位置検出用スイッチ変更のお知らせ

発行 日付	2019年2月	件名	三菱高圧/特別高圧真空遮断器及び 高圧真空コンタクタ/コンビネーションユニット 「位置検出用スイッチ変更のお知らせ」	三菱電機(株)受配電システム製作所 (担当)機器営業課 (TEL)0877-24-2075 〒763-8516 香川県丸亀市蓬萊町8番地
----------	---------	----	--	--

(2) 外観(代表:VZ-E シリーズ)

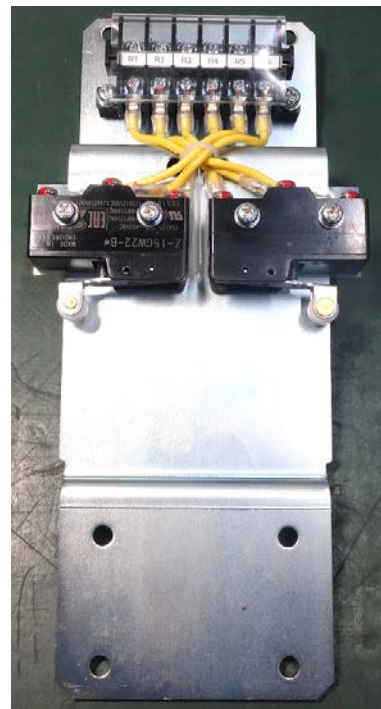
生産中止によるメーカ変更のため上記対象機種の位置検出用スイッチの接点定格及び外観が以下の通り変更となります。

変更前(アズビル製)

変更後(オムロン製)
